**Centrale solaire photovoltaïque au sol**  
**Lieu-dit « *Gatilles* »**

**CS Gatilles – Total Quadran**

**Dossier n° PC 082 002 19 N0012**

**Réponse à l'avis de l'autorité environnementale n° saisine 2020 – 8231 / n° MRAe 2020APO23 sur le dossier présentant le projet et comprenant l'étude d'impact**

Schéma de principe de disposition des tables

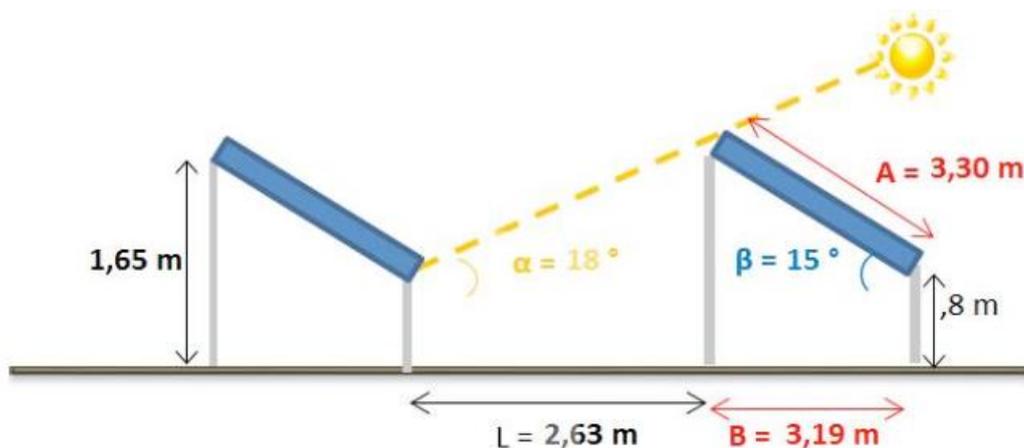
**La MRAe recommande de confirmer les différentes surfaces du projet (parcelle concernée, surface totale de panneaux, espaces annexes), en les modifiant le cas échéant.**

Nous vous confirmons les surfaces du projet indiquées dans l'Etude d'Impact. Voici le détail :

- Surface clôturée : **89 016 m<sup>2</sup>**
- Surface de piste : **10 357 m<sup>2</sup>**
- Surfaces locaux techniques (sur piste) : **96,25 m<sup>2</sup>**
- Surface citerne incendie : **121 m<sup>2</sup> (la moitié sur la piste)**
- Nombre de panneaux : **24 384 modules**
- Dimensions d'un panneau : **L=1,640 \* l=0,992 = 1,627 m<sup>2</sup>**
- Surface de captation des panneaux : **39 670 m<sup>2</sup>**
- Surface des panneaux projetée au sol \* : **39 500 m<sup>2</sup>**
- Surface de végétation entre les panneaux \*\* : **39 002 m<sup>2</sup>**

Itinéraire du transport de l'usine Hefei en Chine jusqu'à Albias

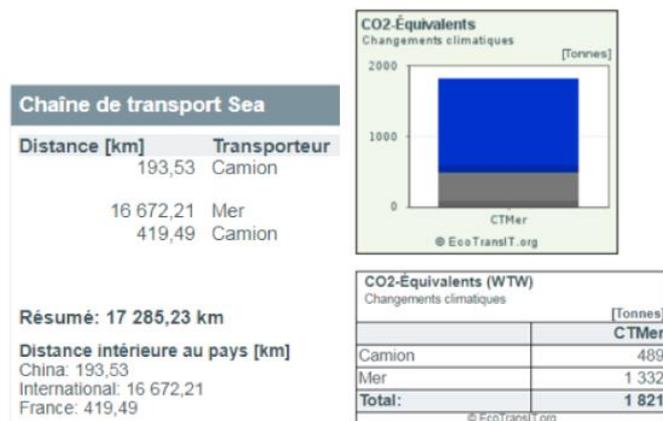
**Pour une information complète du public, la MRAe recommande de calculer les tonnages de CO<sub>2</sub> évités par la création du parc photovoltaïque en considérant l'ensemble du cycle de ce dernier : CO<sub>2</sub> engendré par sa production, son transport et le tonnage de CO<sub>2</sub> évité par la production d'énergie renouvelable.**

Impacts CO2			
Infrastructure PV	Module PV	24 944	T éq CO2
	Onduleur	336	T éq CO2
	Support	68	T éq CO2
	Connexion électrique	1 595	T éq CO2
	Transformateur	513	T éq CO2
Infrastructure complémentaire	Piste d'accès	160	T éq CO2
	Local technique	53	T éq CO2
	Clôture	50	T éq CO2
Chantier	Installation	34	T éq CO2
	Désinstallation	34	T éq CO2
Entretien	Nettoyage des modules (sur 30 ans)	226	T éq CO2
	Transport des agents de maintenance (sur 30 ans)	14	T éq CO2
Transport	Transport (conteneurs maritimes, camions) (1)	1 821	T éq CO2
		<b>29 848</b>	<b>T éq CO2</b>

CO2 évité			
Production	Production en énergie renouvelable sur 1 an	3 074	T éq CO2
	Production en énergie renouvelable sur 30 ans	<b>85 850</b>	<b>T éq CO2</b>

(1) : l'évaluation du transport est évaluée via l'outil EcoTransIT, en considérant un transport de l'usine de fabrication en Chine jusqu'à Albias via conteneurs maritimes et camions

Ainsi, le bilan du projet indique une émission de 29 848 Téqu CO<sub>2</sub> pour 85 850 Téqu CO<sub>2</sub> évités sur une durée de 30 ans.

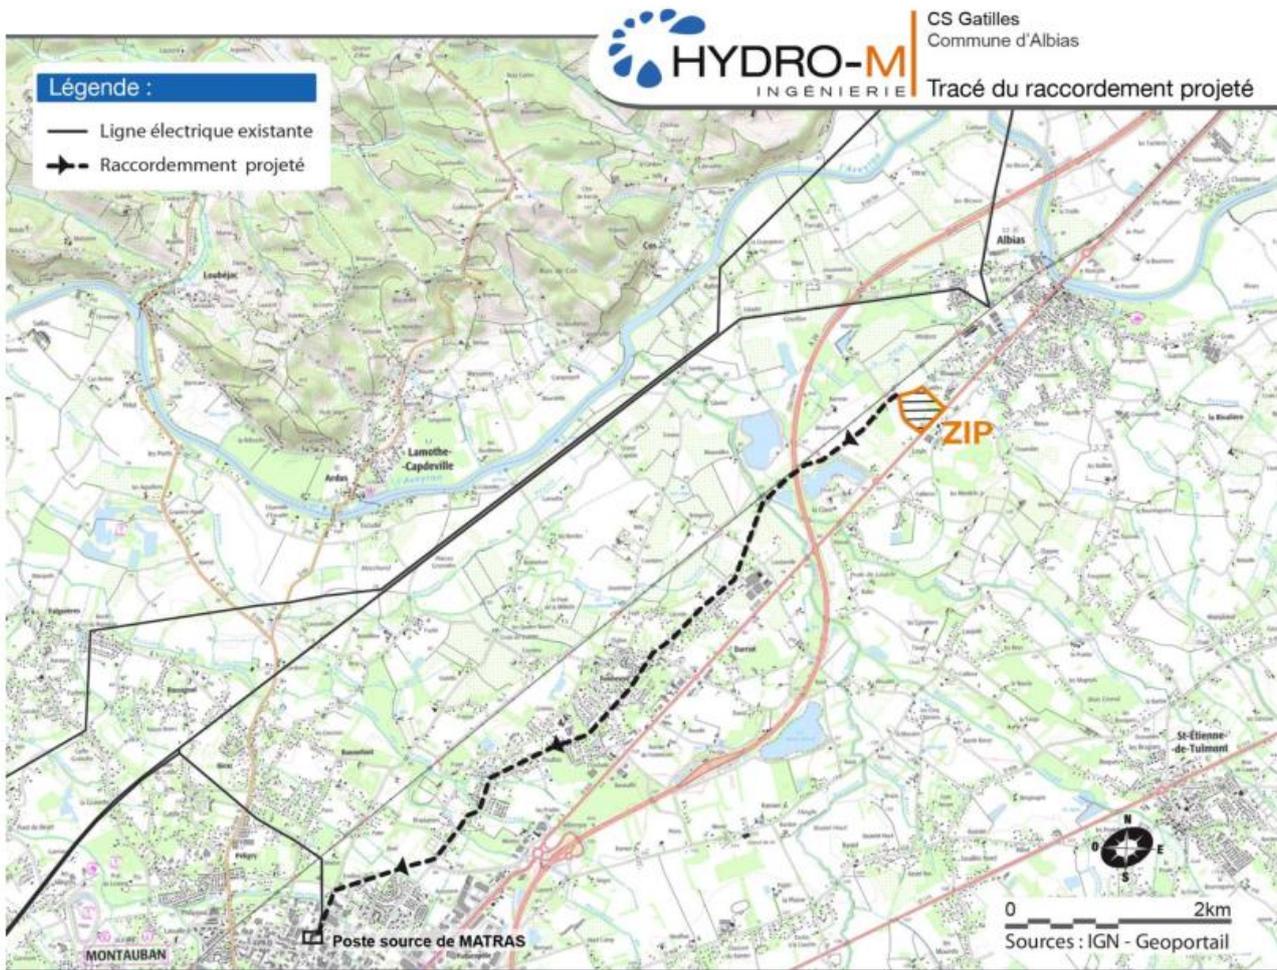
**La MRAe recommande de localiser le tracé du raccordement et d'intégrer une analyse des incidences potentielles sur les habitats naturels et les espèces, le long de l'itinéraire de raccordement électrique du projet jusqu'au poste source (cartographie et description des enjeux a minima à partir de la bibliographie disponible).**

L'étude d'impact a été complétée sur le raccordement, chapitres 2.4.5 (P42/43) et 5.2.5 (P140).

**Le raccordement au réseau du projet de Gatilles est envisagé sur le poste source de Matras situé environ 7 km au sud sur la commune de Montauban.** La ligne électrique sera enterrée en suivant les voies de circulation existantes.

Carte de synthèse des habitats naturels P125 :

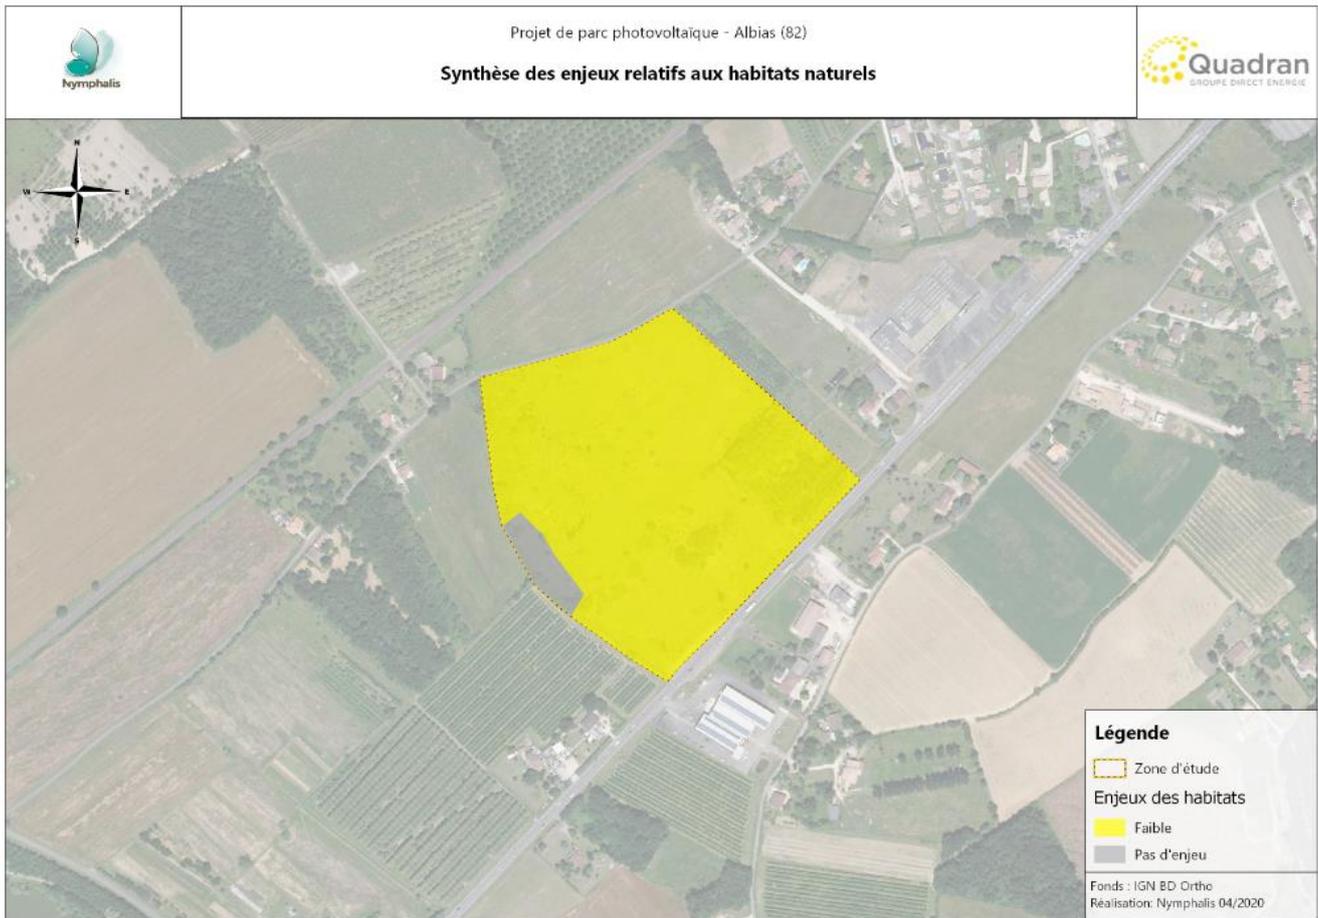
— d'une part de compléter l'étude d'impact et le résumé non technique par une carte de localisation des mesures proposées, afin de mieux apprécier leur pertinence au regard de la localisation des enjeux ;

La zone d'étude est principalement occupée par des habitats herbacés de prairies de fauche et de friches avec quelques fourrés et chênaies.

L'expertise écologique du site n'a pas permis de révéler la présence d'enjeux écologiques prégnants et contraignants pour le projet. Ils sont faibles à très faibles, voire nuls en certains lieux de la zone d'étude.

Carte de localisation des mesures ERC

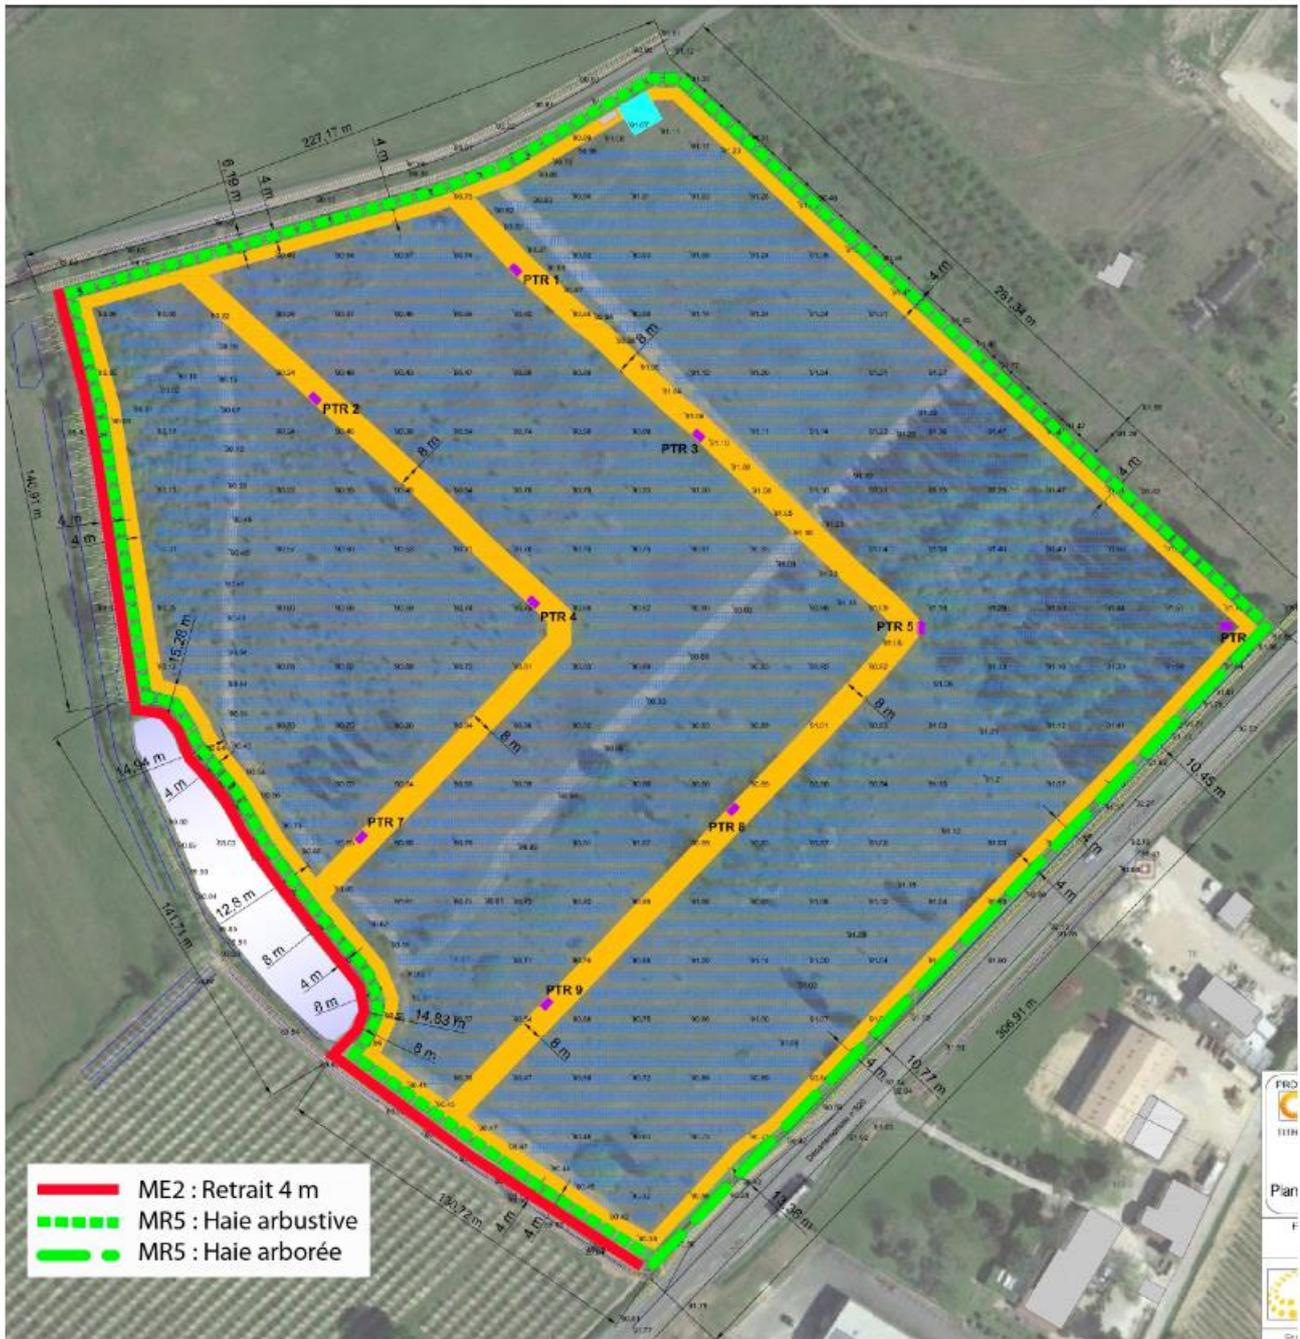
— d'autre part, de compléter la description des mesures d'évitement et de réduction, et d'intégrer la présentation des mesures de suivi retenues dans le résumé non technique.

L'ensemble des mesures ME1, MR1, MR2, MR3, MR4 concerne la totalité de la surface du parc photovoltaïque. Seules les mesures ME2 et MR5 peuvent être localisées sur la carte ci-dessous.

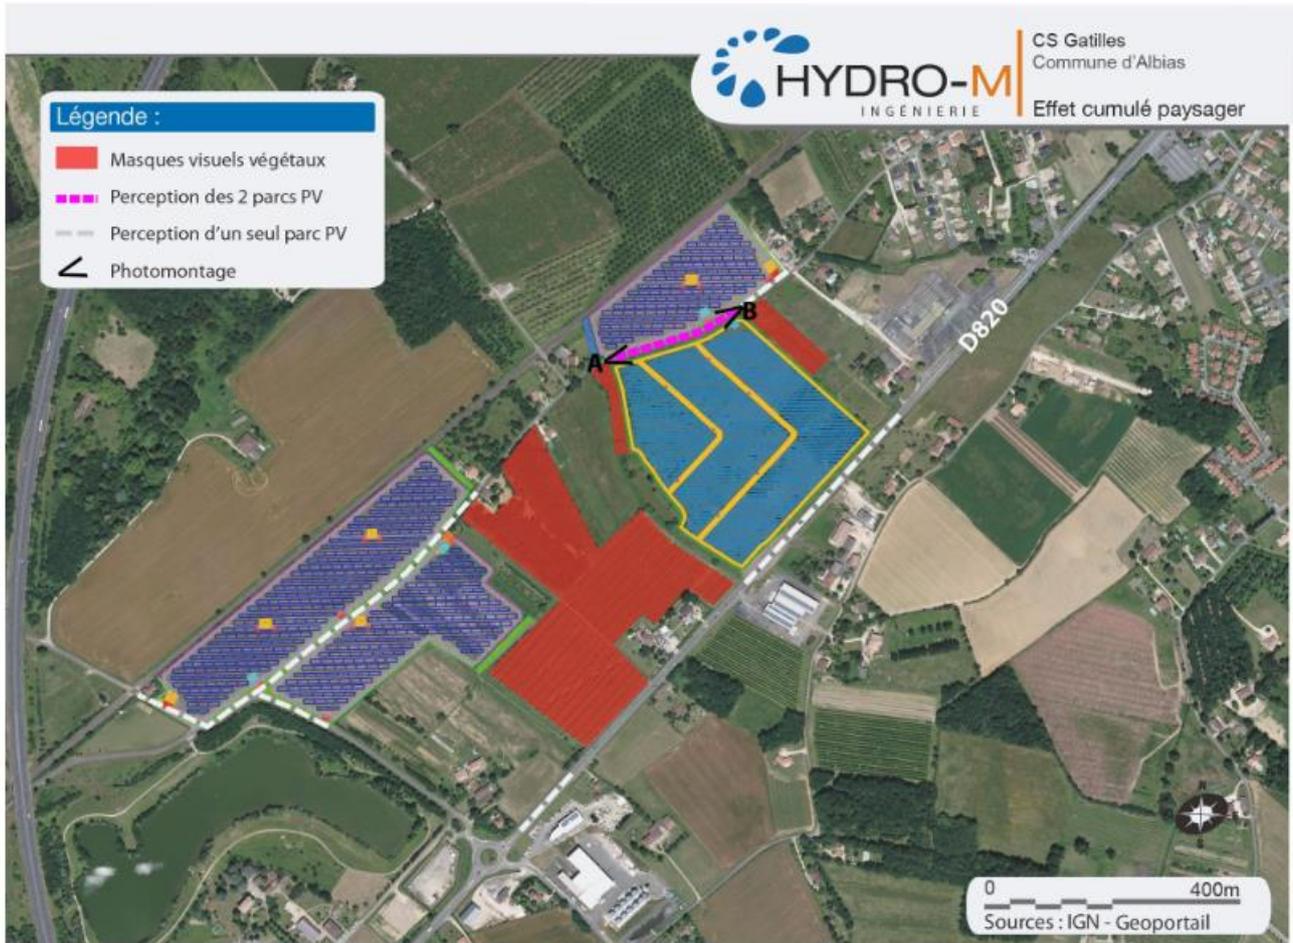
**La MRAe recommande de compléter l'étude d'impact par une analyse argumentée des effets cumulés sur la biodiversité et le paysage des deux parcs photovoltaïques.**

Seul celui situé sur la commune d'Albias, est à proximité immédiate du projet étudié ici. Les autres centrales photovoltaïques étant localisées à plus de 17 km, aucun effet cumulatif n'est à craindre vis à vis du paysage. De plus, au regard du contexte paysager (simplification paysagère par absence de haies, absence de bocage) et considérant également la présence de nombreuses infrastructures anthropiques, le lien écologique entre ces projets et celui d'Albias est nul. Aucun effet cumulé n'est donc à attendre.

Concernant le projet RES à Albias, il comporte plusieurs parcelles, une au nord et deux à l'ouest, situées en zone Nw (cf carte ci-après). Selon la typologie Corine Land Cover, une partie de ces parcelles sont situées sur des «terres arables hors périmètres d'irrigation» et sont recensées sur le registre parcellaire graphique (RPG) depuis 2007. Toutefois, la zone-projet étudié ici n'étant pas recensée au RPG, aucun effet cumulatif concernant la perte de terres agricoles n'est à noter.

Coupe de principe - Ouest

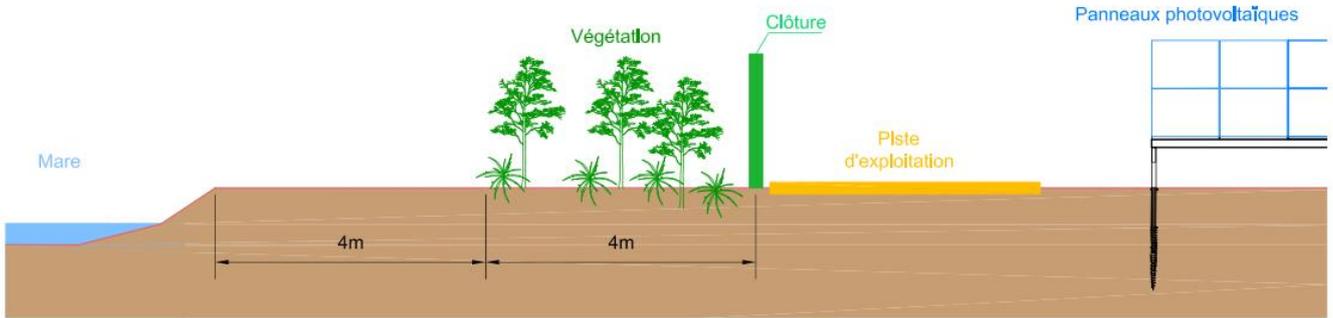
**La MRAe recommande de compléter les mesures avec une zone de retrait de largeur suffisante, à justifier, afin de diversifier les habitats de la faune sauvage, à la limite ouest à proximité du corridor écologique identifié par le SRCE, pour permettre la perméabilité sur cet axe de flux préférentiel, zone tampon qui est d'ailleurs projetée dans l'étude d'impact du projet contigu (porté par RES).**

Une Mesure d'Évitement (dite ME2) a été rajoutée à l'Etude d'Impact : **Maintien d'une zone tampon à l'Ouest**

Un espace de 8 m est prévu entre le projet de centrale photovoltaïque et le fossé servant d'exutoire à un bassin de rétention d'eau.

Ces 8 m suffiront à maintenir une continuité écologique considérant notamment que le fossé débouche à l'est, sur une voie de communication d'importance (RN20) et sur une zone industrielle (entreprise Agricats). Ainsi, un retrait de 4 m sera maintenu et une haie arbustive sera créée ou renforcée le long de la clôture, sur 4 m de largeur supplémentaire (cf. coupe de principe - Mesure R5). Cette zone tampon de 8 m de large suffira à maintenir une continuité écologique. Cette bande de 8 m aura pour intérêt de maintenir une zone de maturation des imagos d'odonates se développant au sein du fossé, et de maintenir une voie de transit pour les espèces utilisant les abords du fossé et souhaitant s'abreuver dans la retenue, aux pentes toutefois abruptes.
